Objet : IXELLES. Rue de l'Aqueduc, 116-118 / Rue A. Campenhout, 15-31.

Demande de permis portant sur la démolition partielle et la rénovation lourde de deux immeubles abritant actuellement bureaux, appartements et centre de conférence, reconversion de la totalité du site en logements et réaménagement du parking souterrain.

Avis de la CRMS

Rue de l'Aqueduc (© Bruciel, 1953 et 2015)

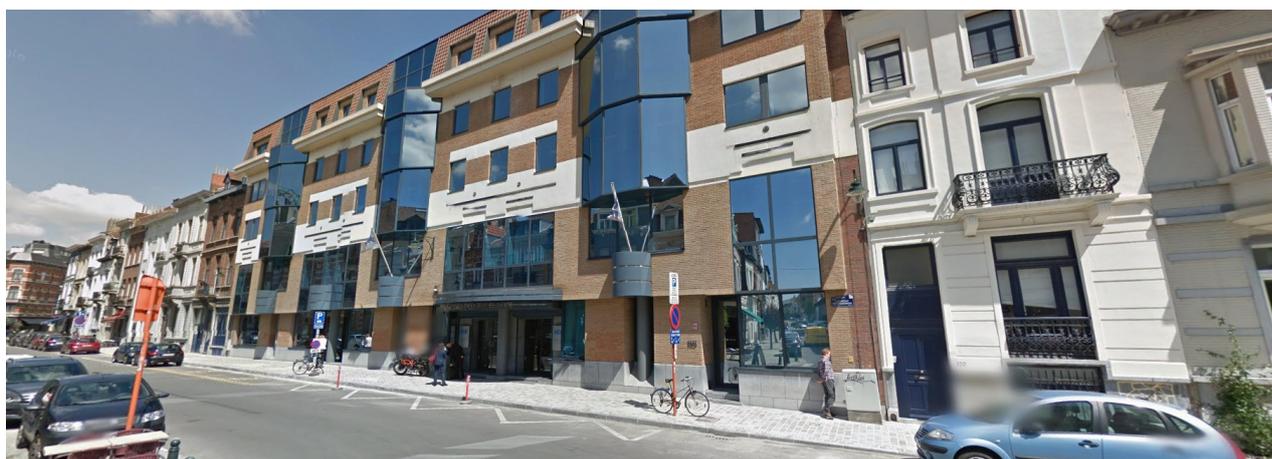
Actuellement, le complexe concerné résulte de la construction dans les années 1990 d'un immeuble de bureaux, doté d'un centre de conférences en intérieur d'îlot. Ce complexe bâti, particulièrement peu intégré, fait clairement figure d'exception « malheureuse » au sein du quartier :

- au niveau de l'implantation et du gabarit, l'immeuble couvre l'entièreté de la parcelle, a un gabarit légèrement plus imposant que ses voisins (4 à 6 niveaux, R+3+toiture mansardée+étage en retrait côté Aqueduc et R+2+étage en retrait + T côté Campenhout) et rompt le rythme parcellaire avec une double façade continue ;
- d'un point de vue stylistique, il reprend les codes du post-modernisme.
